## 改善箇所説明図

### 基準不適合発生箇所

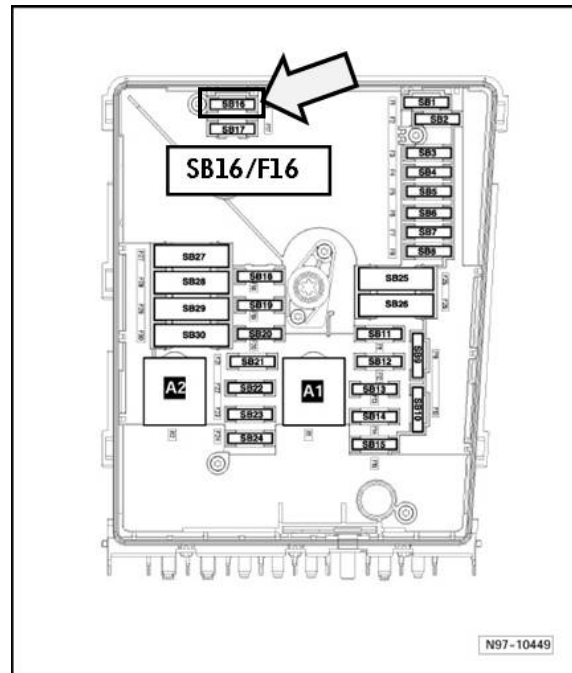
灯火装置用ヒューズの端子部のコーティング材質が不適切なため、車体の振動によって生じた端子部分の傷に熱の影響が加わることによって、非電導物質（酸化亜鉛）が生成され、接触不良が発生する。そのため、前照灯、前部霧灯、車幅灯、番号灯、尾灯、後部霧灯、制動灯、補助制動灯、後退灯及び方向指示器の一部、または複数が不灯になるおそれがある。

全車両、灯火装置用ヒューズを対策品と交換する。
